RENAULT

N.T. 599

RENAULT 17 découvrable
R 1322 - R 1323

CARROSSERIE - ETANCHEITE

FIGURE 1 -

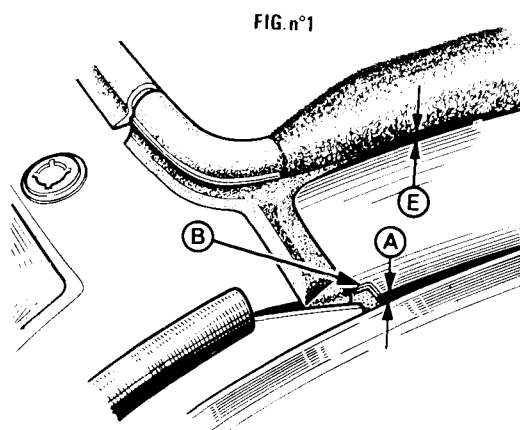
11 - Défaut d'alignement du toit ouvrant avec les montants de pare-brise -

Cause - Mauvais alignement de la partie supérieure du montant de pare-brise sur les longeronnets de toit ouvrant.
De ce fait, le larmier en caoutchouc (repère A) ne peut assurer une bonne étanchéité sur ces 2 éléments.

12 - Entrée d'eau par les extrémités AV des longeronnets de toit ouvrant -

Cause - Entrée d'eau aux raccordements des longeronnets avec les jets d'eau des montants de pare-brise.

13 - Décollage du joint périphérique sur les longeronnets de toit ouvrant.

Cause - Entrée d'eau par l'extrémité avant du joint périphérique de toit ouvrant par suite du décollage du joint dans cette zone (repère E)

Remède - Vérifier le serrage des vis de fixation du toit ouvrant sur les montants du pare-brise et éventuellement réaligner les longeronnets de toit ouvrant en agrandissant les diamètres des 4 trous de fixation sur les goussets soudés aux montants de pare-brise.

Pour effectuer cette opération, il est nécessaire de démonter le rétroviseur inférieur et les 2 pare-soleil ainsi que les 2 vis à tôle fixant la garniture intérieure sur les longeronnets de toit ouvrant.

Remède - Obturer la découpe pratiquée sur les longeronnets de toit ouvrant (repère B) à l'aide de mastic 306.

Injecter une quantité de mastic d'environ 0,5 cm³ à l'intérieur de cette découpe.

Remède - Recoller cette partie du joint en injectant une petite quantité de colle néoprène sur une longueur d'environ 10 cm.

FIG n°2

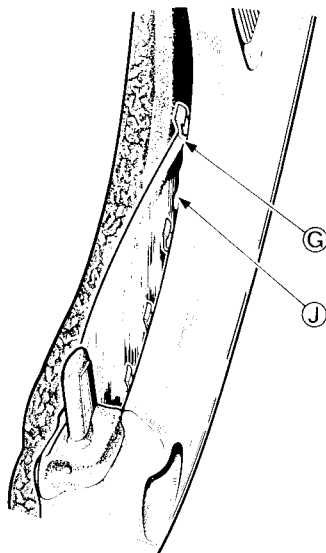
21 - Interférence entre les agrafes du lève-volet extérieur de vitre de custode et la vitre de custode -

Cause - Cette interférence provoque l'arrachement des agrafes après quelques manoeuvres de la vitre.

Remède - Vérifier la position du bord tombé intérieur (repère J) du panneau de custode et le réaligner si nécessaire afin d'éloigner l'agrafe (repère G) de la vitre.

FIG. n°3

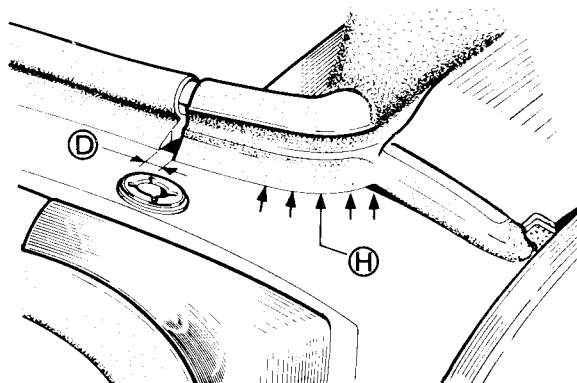
31 - Mauvais raccordement du joint périphérique de toit ouvrant -

Cause - Ce joint étant réalisé en trois pièces collées bout à bout, cet assemblage peut, dans certains cas, laisser un espace de quelques millimètres aux points de jonction. L'origine de ce défaut est consécutive à des dispersions de tolérance sur la longueur des joints.

Remède - remplacement du joint central avant n° 77 00 556 447 vendu au mètre (longueur définitive 940 mm).
Si malgré le remplacement de ce joint, l'eau s'infiltré toujours par les points de jonction, nous conseillons l'introduction de mastic 306 à chaque raccordement sur une hauteur d'environ 10 mm (repère D) ainsi que sous le joint latéral dans la zone délimitée par le repère H.

FIG n°4

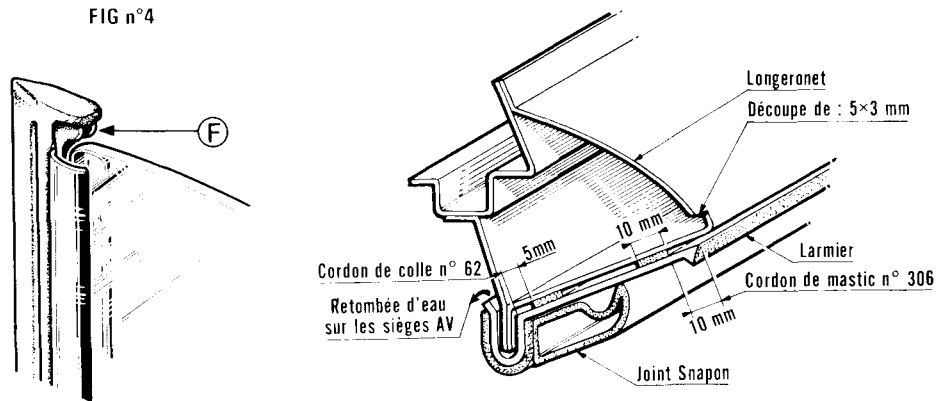
41 - Déchausage du joint sur vitre de custode -

Cause - dû à l'échappement des lèvres supérieures du joint, celles-ci devant être pincées entre le profil métallique et la vitre de custode (repère F)

42 - Dégrafage du larmier de vitres latérales -

Cause - Provoqué soit par un serrage insuffisant du joint Snapon, soit par l'utilisateur prenant souvent appui sur les longeronnets de toit ouvrant pour sortir de son véhicule.

Remède - Extraire le joint de son profil métallique puis enduire de colle au Néoprène toute la section du joint pénétrant à l'intérieur du profil métallique.
Ensuite, écarter légèrement le profil métallique de la vitre de custode afin que ce profil vienne pincer les 2 lèvres supérieures du joint.

Remède - Démontez complètement le larmier de sa feuillure et sortez également le joint Snapon sur une longueur au moins équivalente à celle du larmier.

Appliquez un cordon de mastic 306 d'une largeur de 10 mm sur 3 mm d'épaisseur, sur toute la longueur du larmier (voir dessin ci-dessus)

Remontez le larmier seul sur la feuillure de toit dans sa position définitive en commençant l'opération côté panneau de custode. Le larmier doit pénétrer d'environ 15 mm à l'intérieur de ce panneau de custode afin d'éviter une retombée d'eau à l'intérieur de l'habitacle.

FIG. n°5

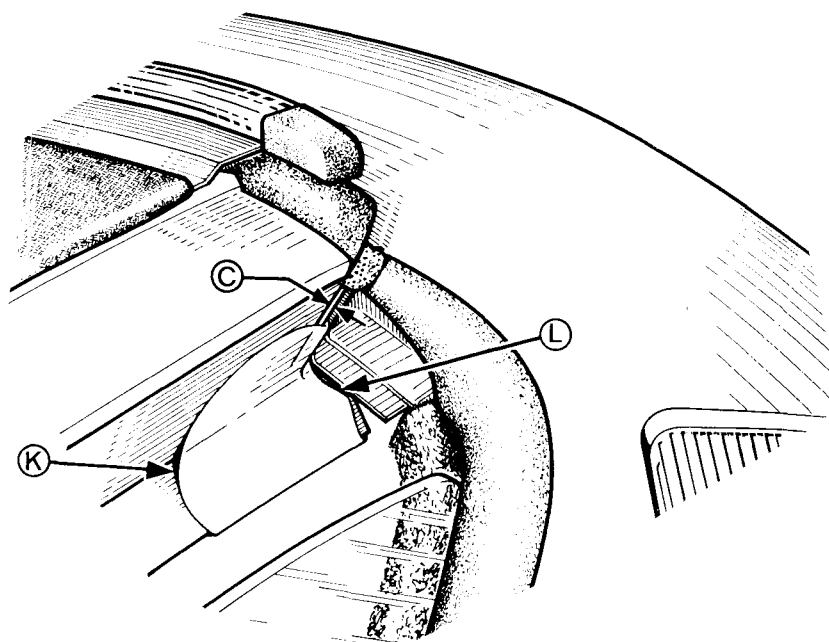
51 - Ecart d'alignement du toit ouvrant avec les panneaux de custode -

Cause - Mauvais alignement de la partie AR des longeronnets de toit ouvrant (repère C) avec les panneaux de custode

Remède - Réaligner les longeronnets de toit ouvrant en agissant sur les 4 vis de fixation des goussets AR. Cette intervention est facilement réalisable en ouvrant la fermeture éclair de la doublure de capote. Après vérification de ces éléments, positionner un cordon de mastic 306 de 4 mm d'épaisseur et de 10 mm de largeur sur les jonctions des tôles (repères C et L) en ayant pris soin de supprimer la pastille de vinyle (repère K)

FIG. n°6

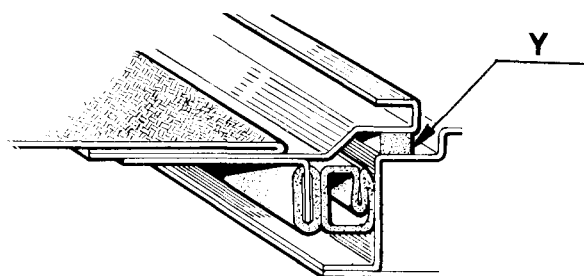
61 - Défaut d'étanchéité du joint AR du toit ouvrant -

Cause - dû à une erreur de montage lors de la mise en place du toit ouvrant.

Remède - Desserrer les 4 vis de fixation sur l'arrière du toit ouvrant accessibles par la fermeture éclair.

Dégrafer de quelques millimètres les extrémités AR des 2 joints Snaçon.

Soulever l'arrière du toit ouvrant de quelques millimètres puis repositionner le joint AR du toit ouvrant suivant repère Y.
